INSPRAAKNOTA

Voorontwerpbestemmingsplan “Frans Halsstraat 6 Lisse”

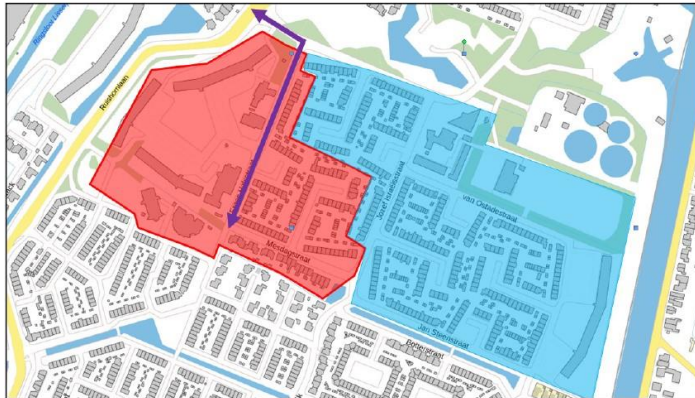
Het verlies van de twee parkeerplaatsen wordt gecompenseerd in het plan. Tijdens de tweede participatieavond is er nadrukkelijk gevraagd of het wenselijk is om de zuidelijke parkeerkoffer op de Frans Halsstraat te ontsluiten. Hier is door de aanwezigen negatief op geantwoord. Gemeente Lisse en Stek zien dit wel als mogelijkheid om de parkeerdruk die ervaren wordt in de Frans Halsstraat te verminderen. Op basis van de reacties

van de aanwezigen is deze variant komen te vervallen voor de verdere uitwerking. Het parkeerverkeer van de nieuwbouw zal via het Rembrandtplein worden afgewikkeld naar de Frans Halsstraat en niet rechtstreeks op de Frans Halsstraat.
